## **Autorité environnementale**

# **Avis délibéré de l’Autorité environnementale sur les travaux de restructuration de la station d’épuration de Penvénan (22)**

**n° Ae : 2023-016**

Avis délibéré n° 2023-016 adopté lors de la séance du 11 mai 2023

Figure 3 : carte du réseau de collecte (bistre) et du refoulement (violet) des eaux traités (source : dossier).

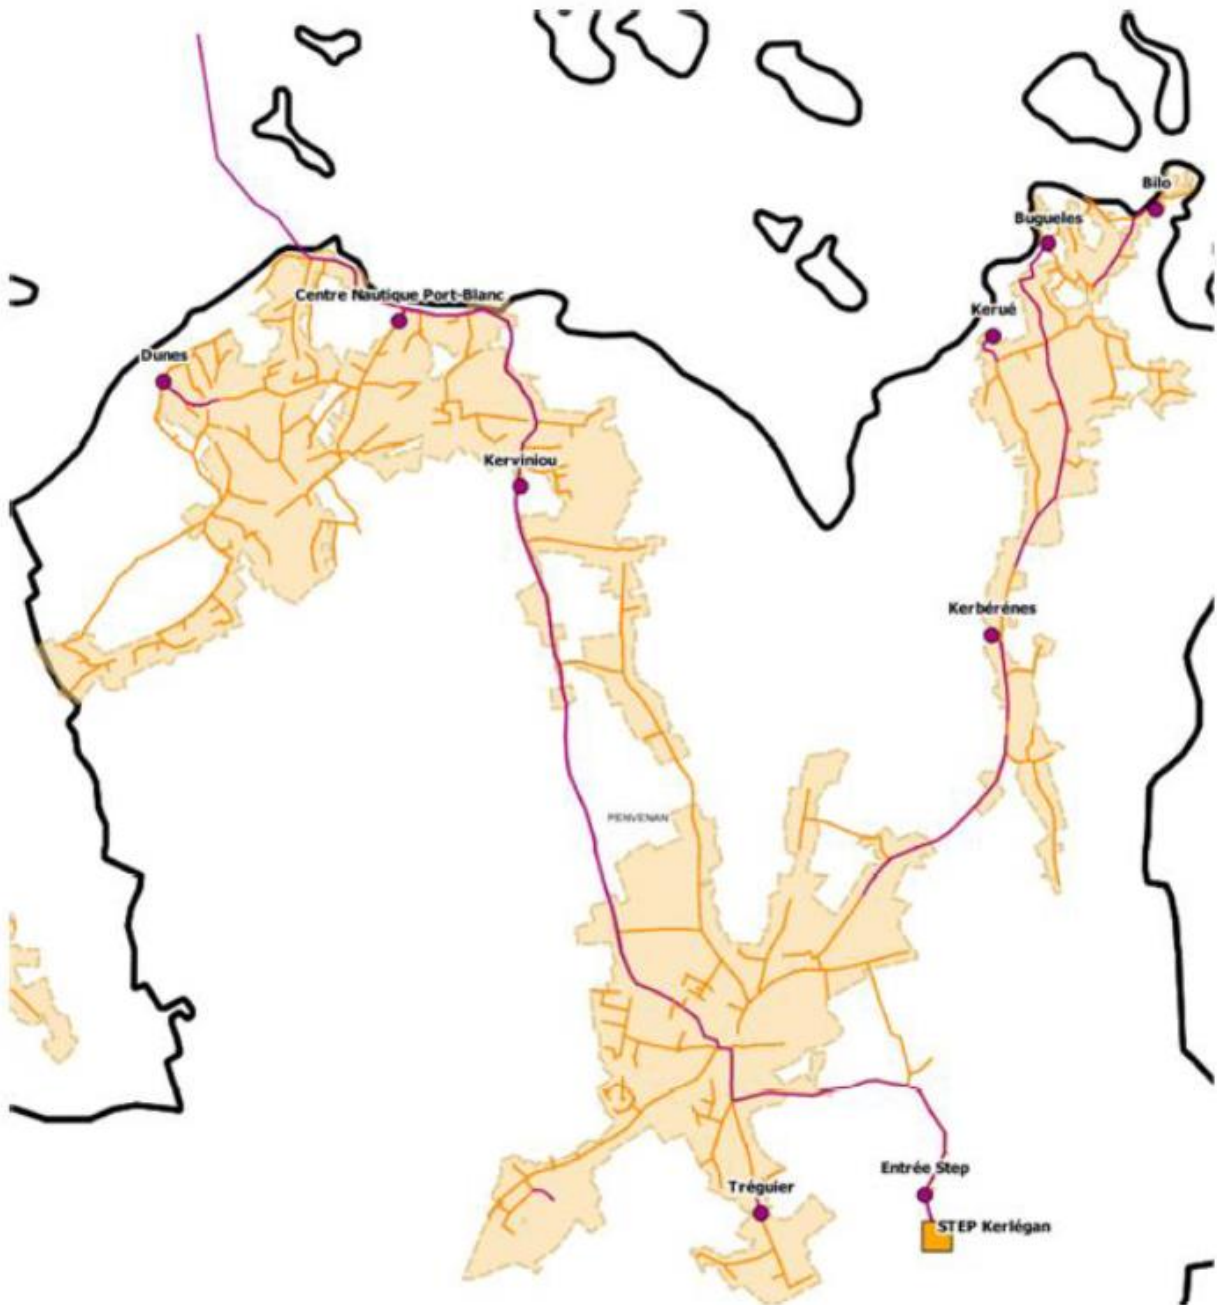
Le réseau d'assainissement, de type séparatif, a un linéaire de 51,6 km environ, dont 39,5 km de réseau gravitaire d'eaux usées et 12,2 km de réseau en refoulement. Il comprend également dix postes de relèvement dont quatre sont équipés de trop-plein (c'est le cas en particulier pour le poste situé à l'entrée de la STEU) qui se déversent dans le milieu naturel. Le réseau de collecte dessert 1 866 branchements. Ces chiffres sont ceux cités par la demande d'autorisation supplétive<sup>12</sup>. Les autres parties du dossier citent des chiffres et dimensions légèrement différents. Il serait bienvenu d'harmoniser les informations.
